Commission économique pour l'Europe**Comité de gestion de la Convention TIR de 1975****Organe de mise en œuvre technique****Troisième session**

Genève, 19-20 décembre 2022

Spécifications conceptuelles, fonctionnelles et techniques du système eTIR :**Version 4.4 :****Propositions d'amendements****Propositions d'amendements*****Note du secrétariat****I. Introduction et mandat**

Figure I
Version actuelle du diagramme de classe « Gestion douanière des données concernant les garanties »

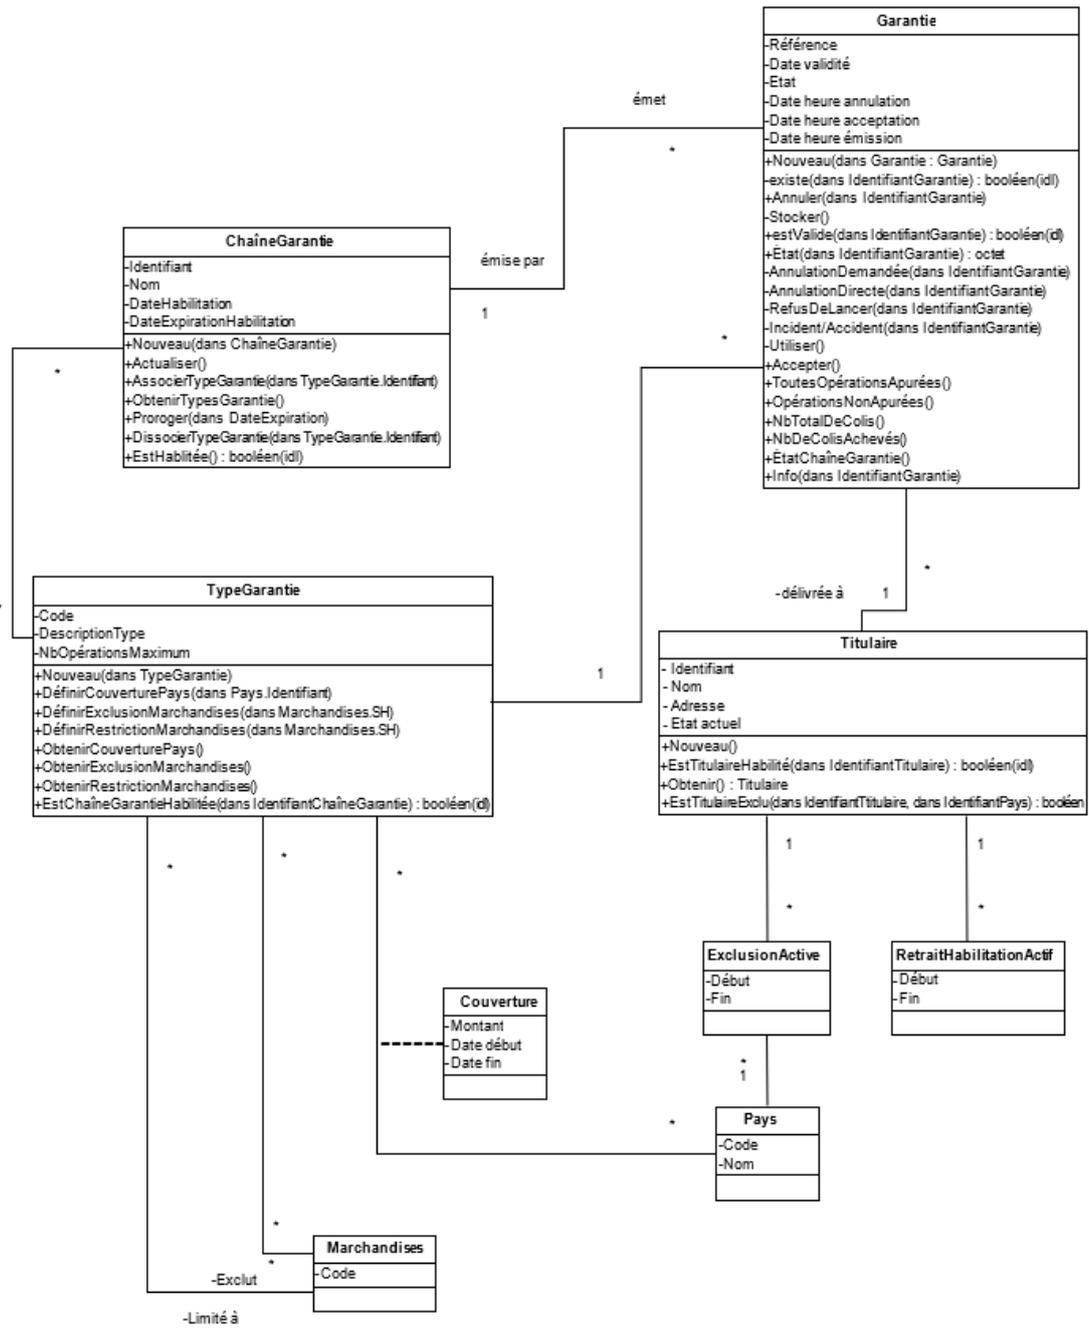
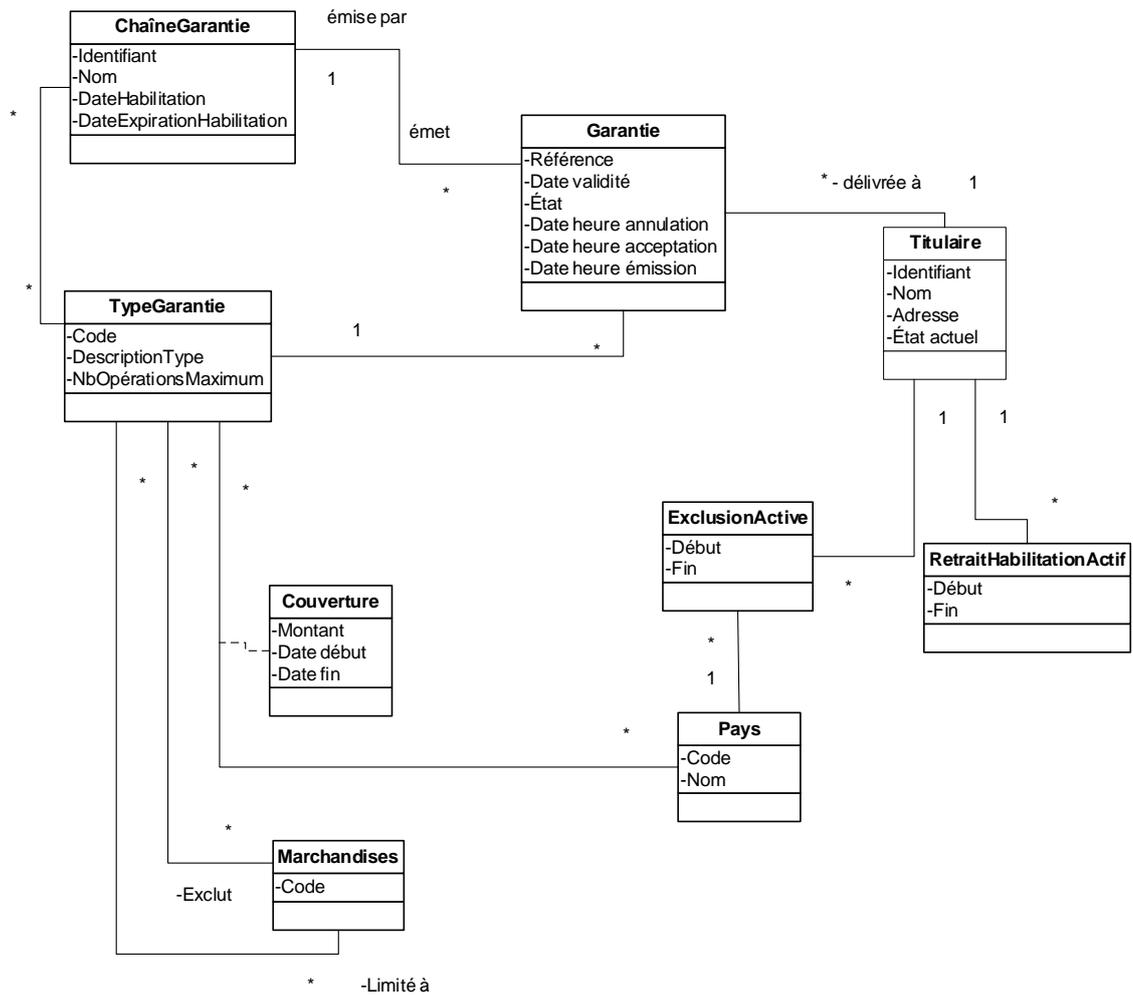
31. Les diagrammes de classe en langage UML utilisés dans la version 4.3 des spécifications fonctionnelles eTIR décrivent non seulement les classes ainsi que leurs relations et leurs attributs, mais aussi un ensemble de méthodes visant à faciliter la mise en place du système international eTIR. Ces méthodes n'ont donc guère, voire pas d'intérêt, pour les pays qui souhaitent modifier leur système douanier de façon à appliquer la procédure eTIR. Les figures I et II ci-dessous montrent la différence entre la version actuelle et la version simplifiée du diagramme de classe « Gestion douanière des données concernant les garanties » (fig. 1.19 des spécifications fonctionnelles eTIR).

Figure II
Version simplifiée du diagramme de classe « Gestion douanière des données concernant les garanties »

Figure III
Diagramme d'activité « lancer l'opération TIR » en langage UML

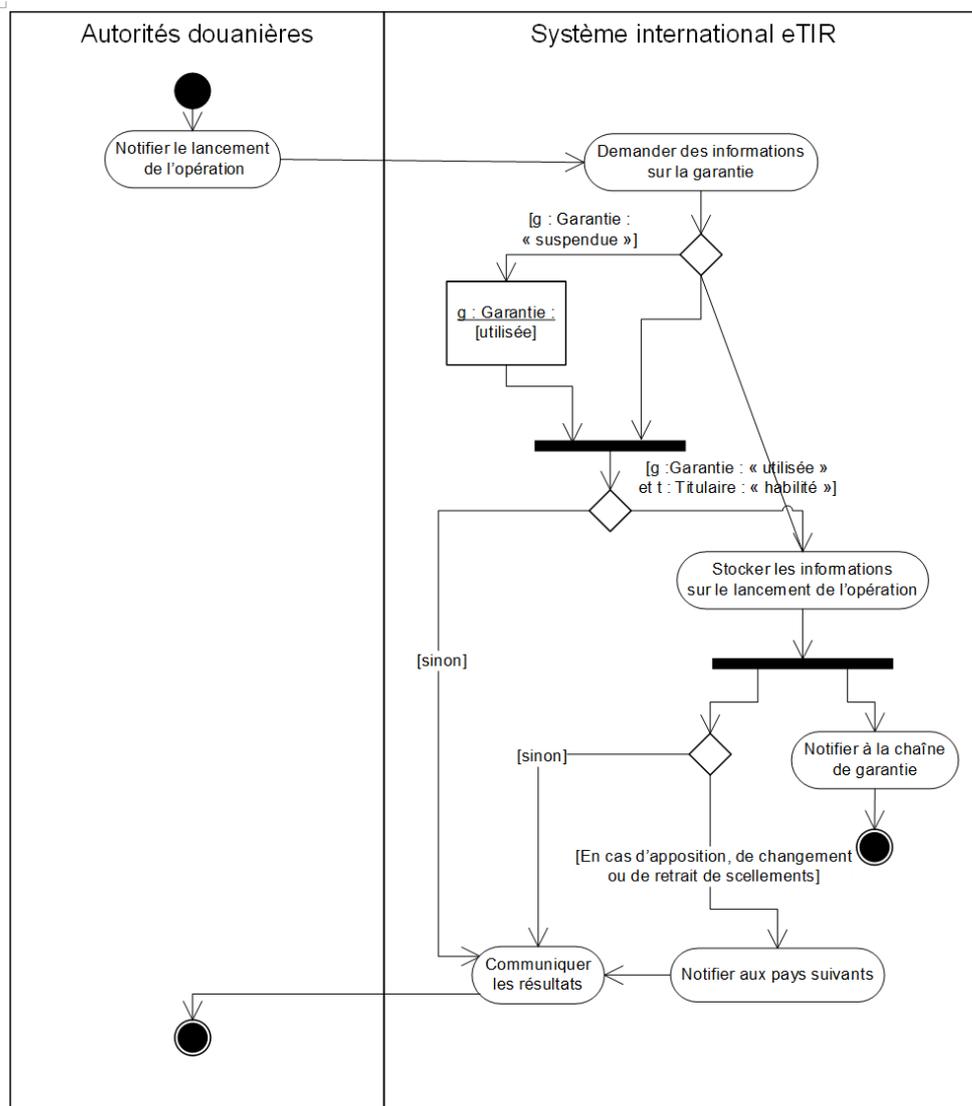
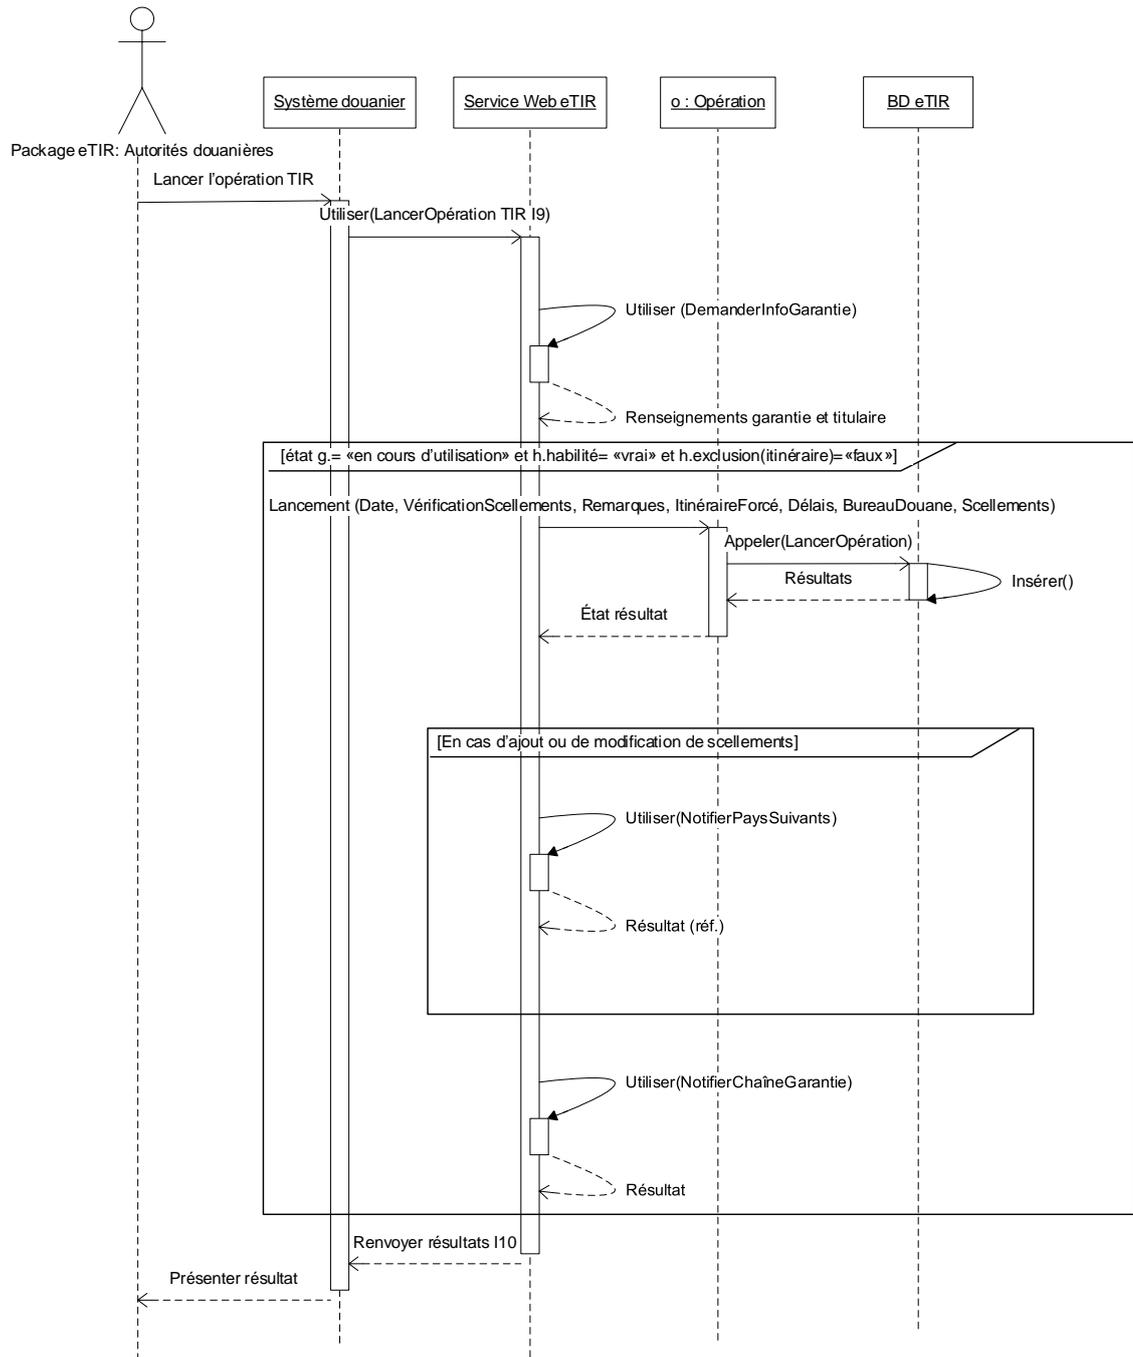
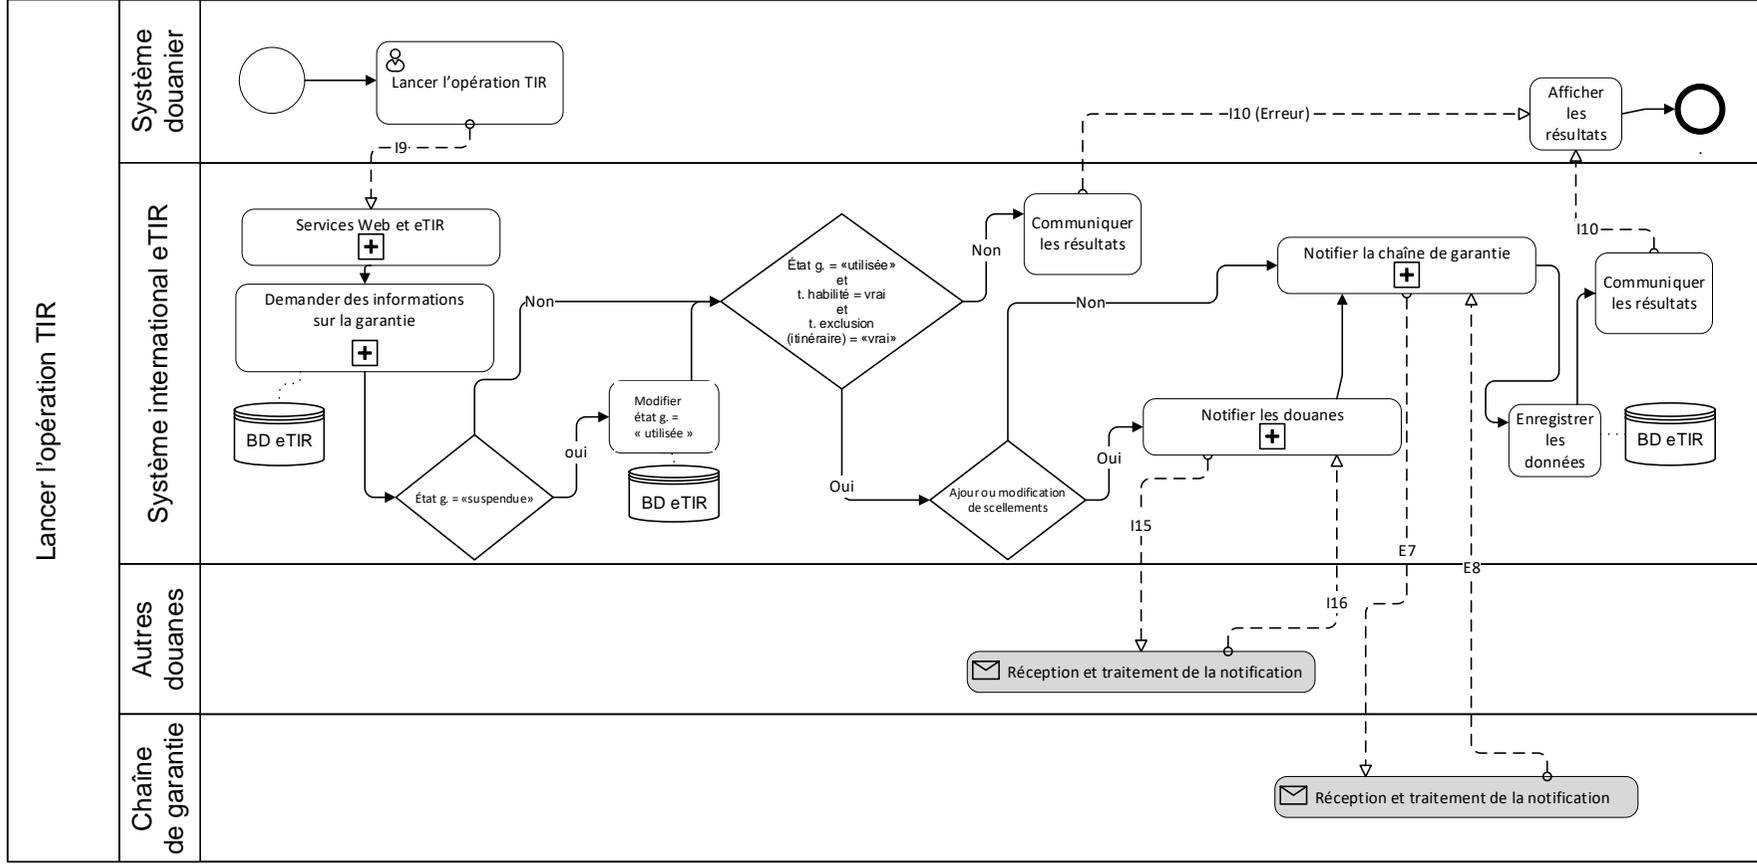
32. Dans la version 4.3 des spécifications eTIR, conformément à la méthodologie de modélisation uniformisée initialement retenue pour le projet eTIR, les processus sont modélisés à l'aide de diagrammes d'activité et de séquence en langage UML. Ces dernières années, la méthode de modélisation et de notation des processus métier (BPMN) a gagné en popularité dans le monde des affaires et le secteur des technologies de l'information et des communications (TIC) et est donc mieux comprise par les profanes comme par les spécialistes. Dans cette optique, le TIB est invité à décider s'il convient de remplacer, dans la version 4.4 des spécifications eTIR, les diagrammes d'activité et de séquence utilisés dans la version 4.3 par des diagrammes BPMN. Les figures III, IV et V ci-dessous représentent le diagramme d'activité « lancer l'opération TIR » en langage UML (fig. 12 des concepts relatifs au système eTIR), le diagramme de la séquence « lancer l'opération TIR » en langage UML (fig. 1.9 des spécifications fonctionnelles eTIR) et le diagramme du processus « lancer l'opération TIR » en langage BPMN.

33. Le TIB souhaitera peut-être examiner les différents diagrammes et indiquer au secrétariat dans quels cas des diagrammes BPMN devraient être utilisés. Il souhaitera peut-être également examiner s'il est nécessaire de conserver certains diagrammes UML et dans quelles parties des documents composant les spécifications eTIR.
